設工認変更申請にかかる設備の工事内容

平成15年1月10日

核燃料サイクル開発機構

図1 ナトリウム漏えい対策の概要

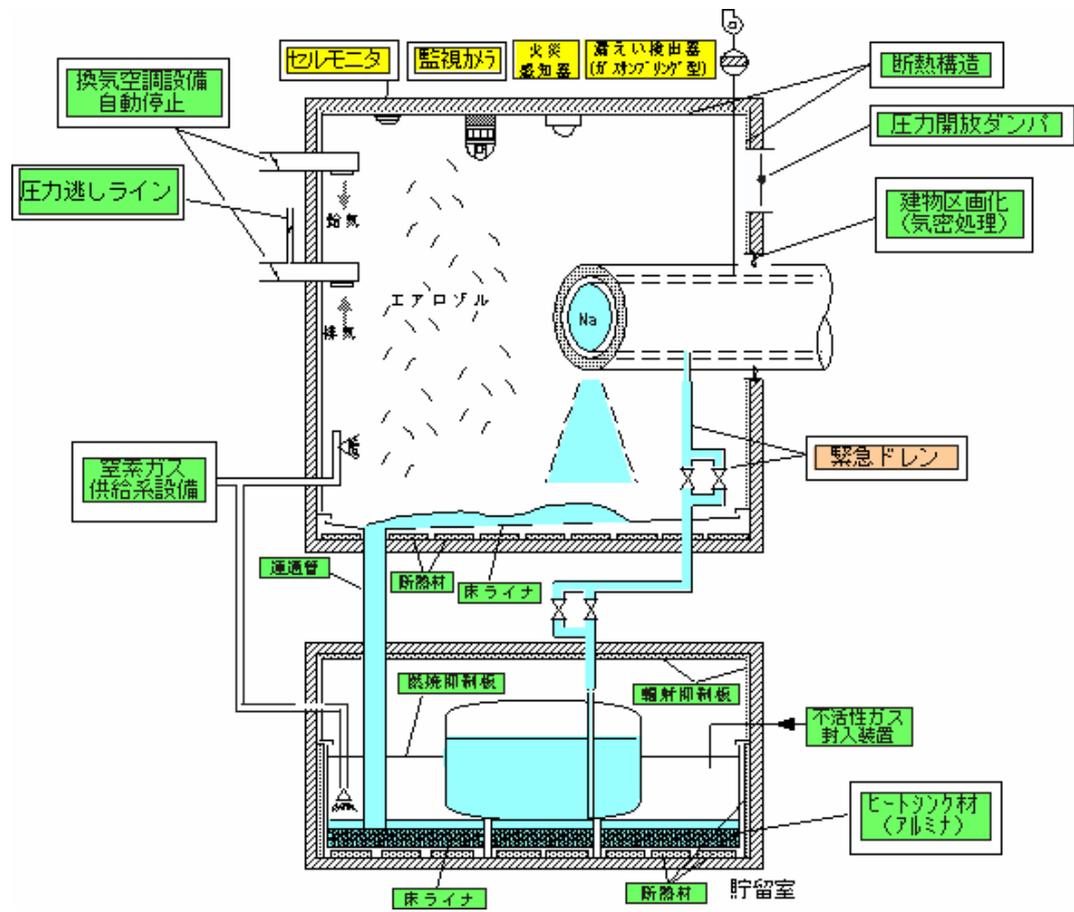
系統・設備	申請内容等	図面
ナトリウム漏えいの早期検出	計測制御系統施設	<ul style="list-style-type: none"> ・2次系配管や機器からのナトリウム漏えいを早期にかつ確実に検知するため、室内(空気雰囲気)に煙感知型^{*1}や熱感知型^{*2}のナトリウム漏えい検出器を設置する。 *1 光電アナログ式スポット型感知器 (警報作動範囲; 3~17%/m) *2 定温式スポット型感知器(公称作動温度; 90°C) 	図1 図2
ナトリウム漏えいの抑制	2次ナトリウム充填ドレン系	<ul style="list-style-type: none"> ・ドレン所要時間を短縮して漏えいを早期に停止させるため、2次ナトリウム充填ドレン系についてドレンラインの追加と既設ドレン配管の太径化^{*1}並びに弁^{*2}の追加を行う。 *1 配管の変更点 外径; 89.1mm→114.3mm, 139.8mm 114.3mm→139.8mm, 165.2mm 最高使用圧力; 588kPa(内圧)/98kPa(外圧), 最高使用温度; 500°C(内圧時)/350°C(外圧時) *2 弁の変更点 呼び径; 3B→4B, 5B 4B→5B, 6B 最高使用圧力; 588kPa 最高使用温度; 500°C, 個数; 太径化範囲24個, 追加6個 	図1 図3
	2次主冷却系	<ul style="list-style-type: none"> ・2次主冷却系に充填ドレン系のドレンラインを追加するため、ドレンノズル^{*3}を設置する。 *3 外径; 139.8→147.8mm, 最高使用圧力; 588kPa(内圧)/98kPa(外圧), 最高使用温度; 345°C(内圧時)/330°C(外圧時) 	
	2次ナトリウムオーバーフロー系	<ul style="list-style-type: none"> ・2次ナトリウムオーバーフロー系に接続される充填ドレン系のドレン配管が太径化することに伴い、取合部を太径化^{*4}する。 *4 外径; 89.1~139.8mm 	
	2次アルゴンガス系	<ul style="list-style-type: none"> ・オーバーフロータンク及びダンプタンク回りからのナトリウム漏えいを抑制するため、カバーガス(2次アルゴンガス)を減圧する配管の追設を行う。(系統図の変更)

系統・設備	申請内容等	図面
ナトリウム漏えいの影響緩和	換気空調設備	<ul style="list-style-type: none"> 炉外燃料貯蔵槽冷却系共通配管室を空気雰囲気から窒素雰囲気に変更することに伴い空調設備^{*1}を追加する。 *1 窒素雰囲気循環ファン 容量; 25m³/分/個 個数; 2個 窒素ガス注入時における圧力上昇を抑制するため、換気系ダクトに圧力逃がしラインを追加する。(系統図の変更) 	図1
	窒素ガス供給系設備	<ul style="list-style-type: none"> ナトリウム漏えい時に漏えい室内に窒素ガスを供給し、酸素濃度を低下させて燃焼抑制、再燃焼防止を図るため、既設窒素ガス供給系設備に、窒素ガス貯蔵タンク^{*1}及び供給配管^{*2}等の設置を行う。 *1 容量; 20.5m³ 最高使用圧力; 24.50MPa 個数; 3個 *2 外径; 34.0~114.3mm 最高使用圧力; 1.57~1.77MPa 	図1 図4
	原子炉補助建物	<ul style="list-style-type: none"> ナトリウム漏えい時のナトリウム及びナトリウム化合物が関与する腐食、熱膨張等に対する床ライナの健全性を評価する。 ナトリウム燃焼による雰囲気圧力上昇及び圧力変動を抑制するため、圧力を開放できるダンパ等を部屋の天井に追加する。 (ライナ敷設範囲図の変更) ナトリウム燃焼によるコンクリート温度の上昇を抑制するため、2次冷却系設備の部屋の壁・天井に断熱構造を施工する。(ライナ構造図, ライナ敷設範囲図の変更) 建物への熱的影響を緩和するため、漏えいナトリウム貯留室に熱吸収材(アルミナ)を設置する。(ライナ構造図, ライナ敷設範囲図の変更) 	図1 図5
	補助冷却設備	<ul style="list-style-type: none"> 空気冷却器本体外へのナトリウム飛散防止対策として、漏えいしたナトリウムを2次主循環ポンプ配管室の連通管入口部へに移送する配管等を設置する。 (系統図及び構造図の変更) 	—

図3 ナトリウムドレン機能の強化

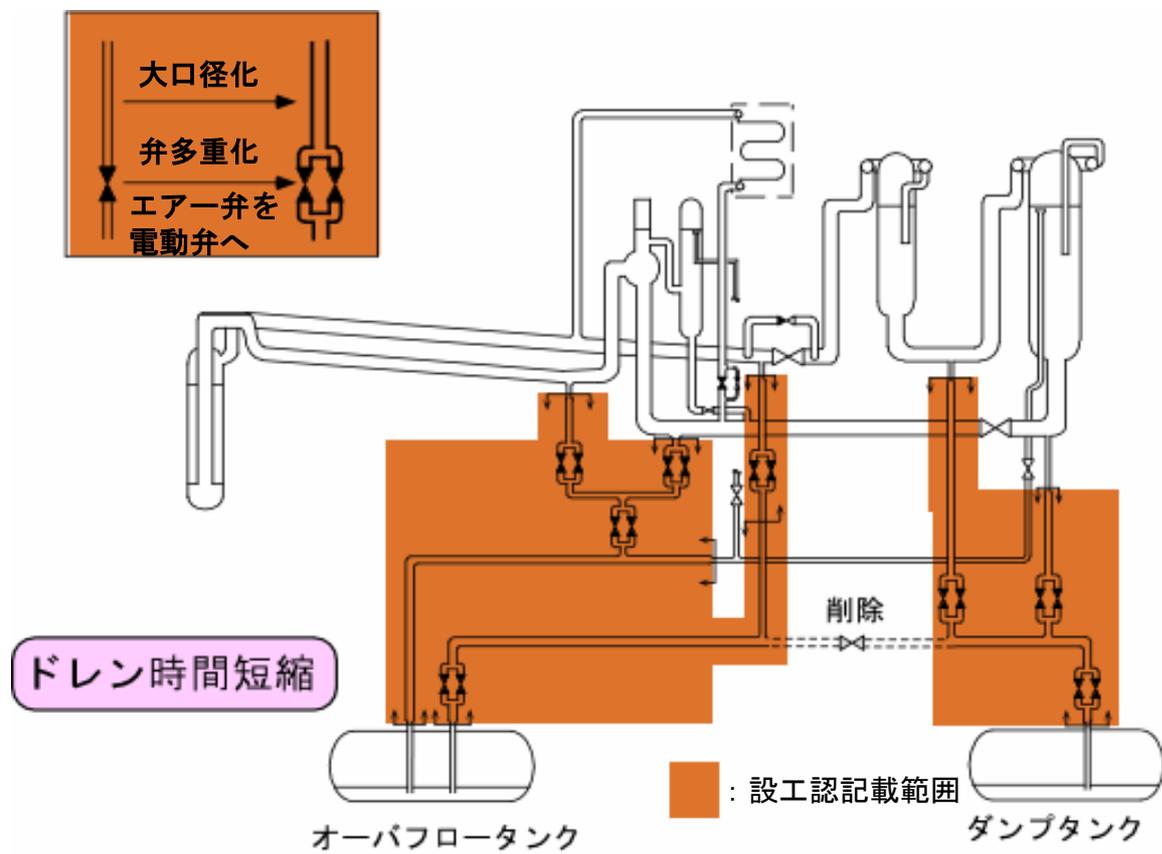
2次ナトリウム純化系 2次メンテナンス冷却系 炉外燃料貯蔵槽冷却系 炉外燃料貯蔵槽2次補助ナトリウム系	<ul style="list-style-type: none"> ・ナトリウム漏えい時、早期に系統内のナトリウムをドレンできるよう弁の電動化を行う。(系統図の変更) 	—
	1次ナトリウム純化系 1次ナトリウム充填ドレン系 1次メンテナンス冷却系	<ul style="list-style-type: none"> ・ナトリウム漏えい事故の早期終息を図るため、ドレンに必要な弁^{*1}の電動化を行う。 *1 1次ナトリウム充填ドレン系弁の主要目 呼び径; 1Bまたは1*1/2B 最高使用圧力; 196kPa、490kPa、981kPa 最高使用温度; 300°C 個数; 5個/1ループ×3ループ 	—
	炉外燃料貯蔵槽1次補助ナトリウム系	<ul style="list-style-type: none"> ・サンプリング装置からのナトリウム漏えいを抑制するため電動弁を設置する。(系統図の変更) 	—

図4 窒素ガス供給系への窒素ガス貯蔵タンク、供給配管等の設置

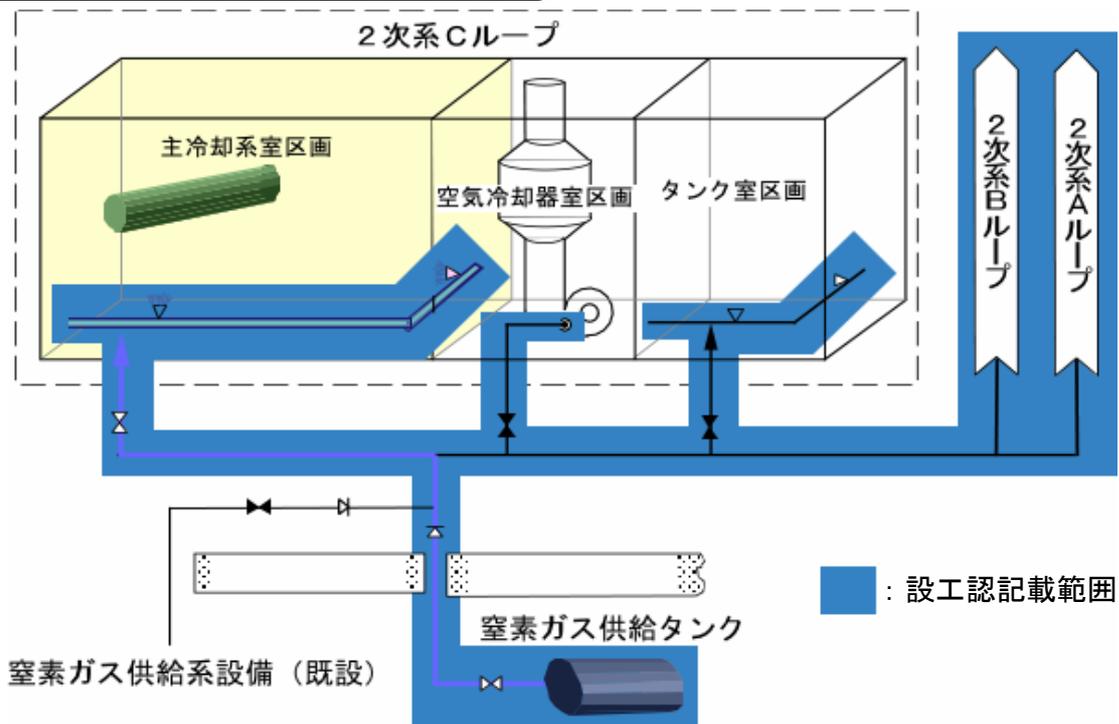
窒息による燃焼抑制及び再燃焼防止のため

- ・窒素ガス供給タンクの設置
- ・各区画までの配管施設

図5 圧力開放ダンパの設置

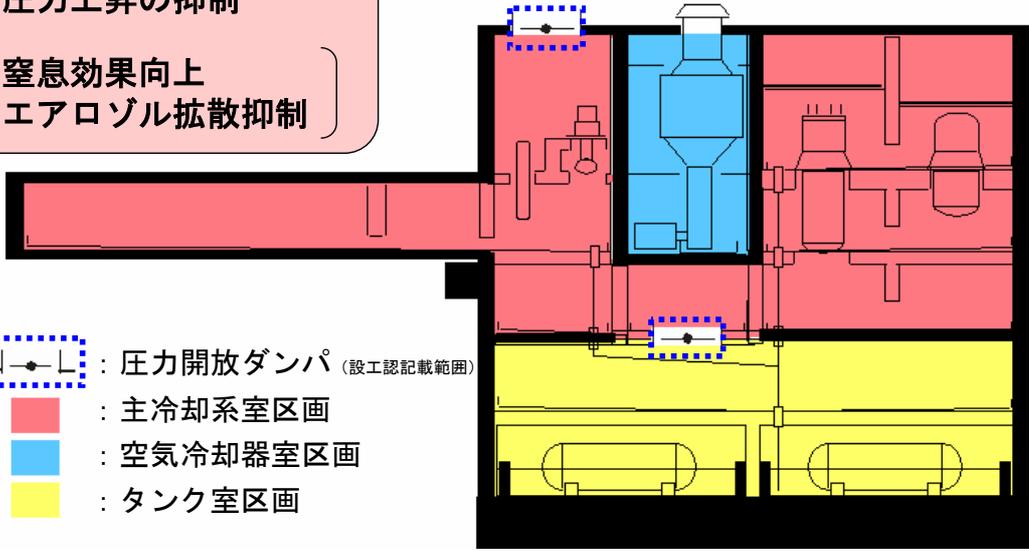
圧力開放ダンパの設置
(建物区画化)

圧力上昇の抑制
(窒息効果向上
エアロゾル拡散抑制)

図6 蒸発器ブローダウン性能の改善

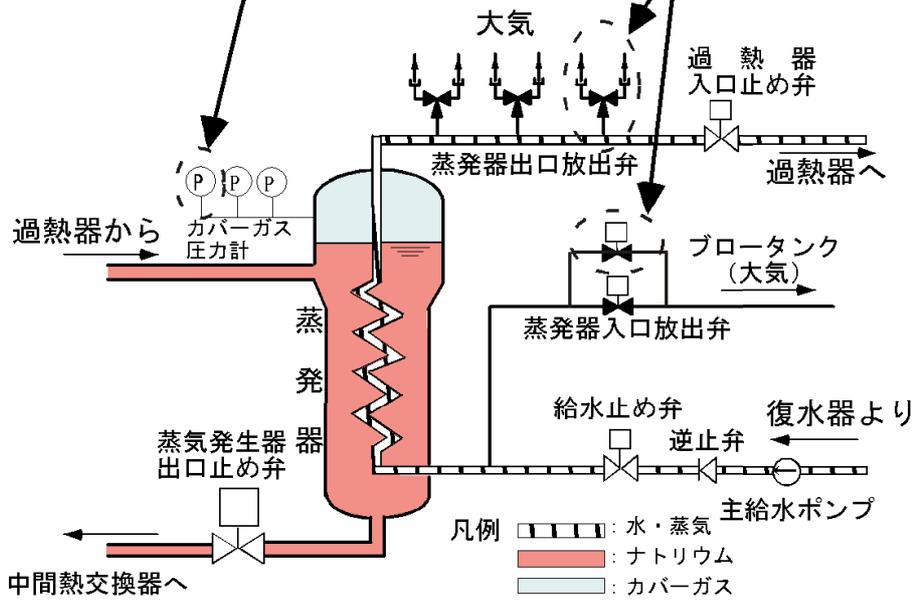
系統・設備	申請内容等	図面
計測制御設備	<ul style="list-style-type: none"> ・蒸気発生器伝熱管水漏えい時のナトリウム-水反応によるカバーガス圧力の上昇を確実に検出するため、蒸発器カバーガスの圧力計*1を追加する。 <li style="padding-left: 20px;">*1 種類;ダイヤフラム式圧力計 <li style="padding-left: 20px;">計測範囲;-100~300kPa <li style="padding-left: 20px;">個数;9個(追加後) 	図6
蒸気タービン及び附属設備	<ul style="list-style-type: none"> ・伝熱管破損時に早期に伝熱管内の水・蒸気を放出して減圧し、伝熱管の構造健全性に対する裕度を向上させるため、蒸発器出口及び入口配管に放出弁*1を追加する。 <li style="padding-left: 20px;">*1 呼び径;65~80mm <li style="padding-left: 20px;">最高使用圧力;14.1~16.2MPa <li style="padding-left: 20px;">最高使用温度;251~492℃ <li style="padding-left: 20px;">個数;合計27個 	図6
2次アルゴンガス系	<ul style="list-style-type: none"> ・蒸発器のカバーガスはオーバーフロータンクと結ばれ圧力制御しているが、伝熱管破損時において、蒸発器のカバーガスを抜けにくくし、ナトリウム-水反応によるカバーガスの圧力上昇が顕著になることで、破損検出時間が短縮できるよう、この系統に設置されている弁の交換や開度制限を行う。(系統図の変更) 	—

検出機能の信頼性向上
カバーガス圧力計を2個/ループから
3個/ループに追加設置する

ブローダウン性能の強化
蒸発器入口放出弁を1個/ループから
2個/ループ、出口放出弁を2個/
ループから3個/ループに追加設置する

図7 蒸気タービン及び附属設備の設備改善

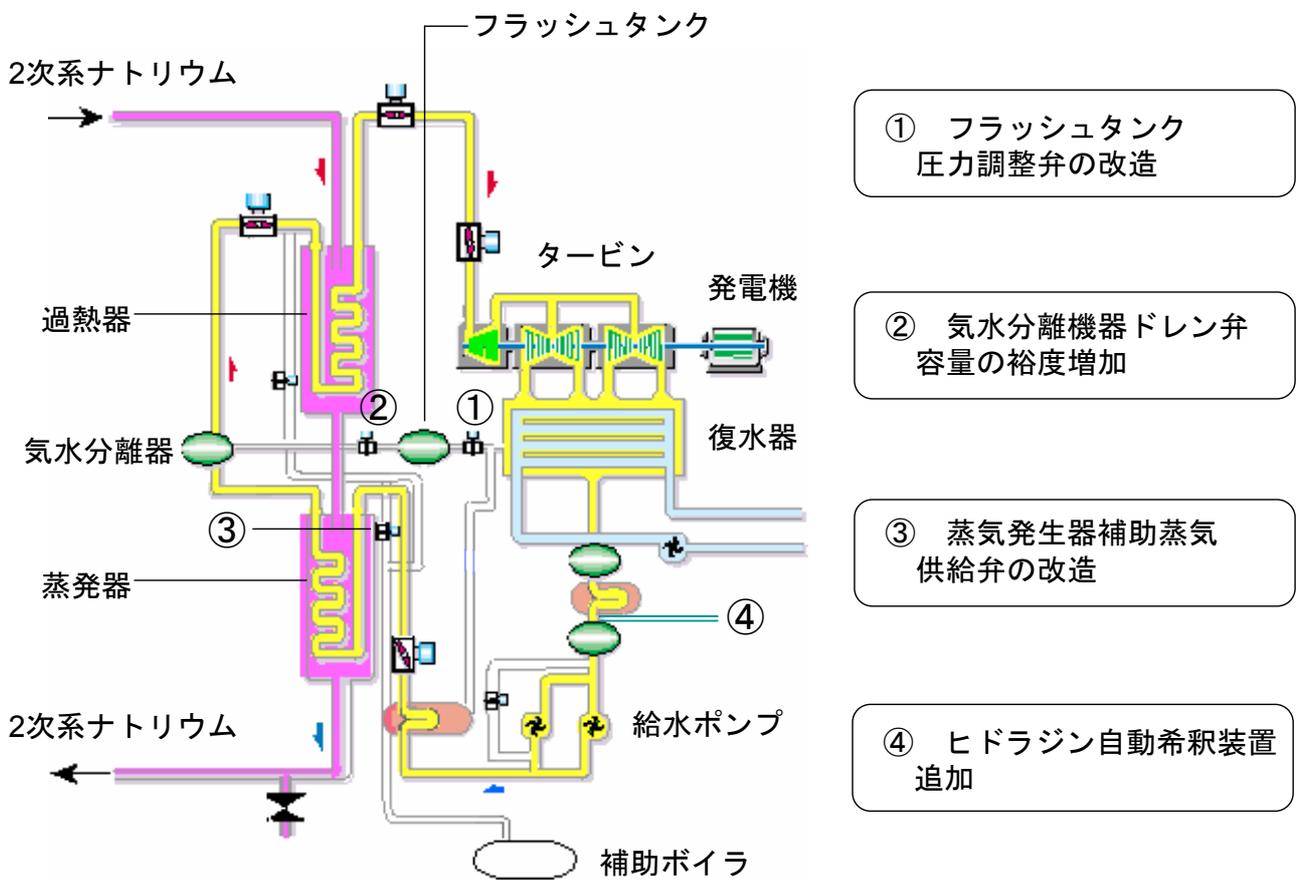
系統・設備	申請内容等	図面
蒸気タービン及び附属設備	<ul style="list-style-type: none"> ・フラッシュタンク圧力調節弁の振動、騒音を低減するため、配管*1を2系統とし1弁当たりの流量を低減するとともに、弁を低騒音弁に交換する。 <li style="padding-left: 20px;">*1 外径;267.4~508.0mm <li style="padding-left: 20px;">最高使用圧力;3.43MPaまたは961kPa <li style="padding-left: 20px;">最高使用温度;350℃ ・気水分離器ドレン弁*2の制御余裕を増やすため、当該弁の動作範囲(ストローク)を40mmから50mmに拡大し、容量を増やす。 <li style="padding-left: 20px;">*2 呼び径;150mm <li style="padding-left: 20px;">最高使用圧力;15.5MPa <li style="padding-left: 20px;">最高使用温度;420℃ <li style="padding-left: 20px;">個数;3個 ・運転員の負担軽減と給水水質を維持するため、水蒸気系薬液注入装置にヒドランを自動で希釈する装置を追加する。(系統図の変更) ・蒸気発生器廻りの配管等を加熱する際、配管加熱時の温度変化をより細かく調節できるよう補助蒸気供給配管の弁を交換にする。(系統図の変更) 	図7
計測制御装置	<ul style="list-style-type: none"> ・微調整棒駆動機構の上部案内管部について、ナトリウムが付着しにくい構造に変更する。(構造図の変更) 	図8
2次ナトリウム充填ドレン系	<ul style="list-style-type: none"> ・1次主冷却系中間熱交換器の2次側のナトリウムをドレンするにあたって、室内の窒素を空気置換することなく、ドレンできるように弁の電動化を行う。(系統図の変更) 	—
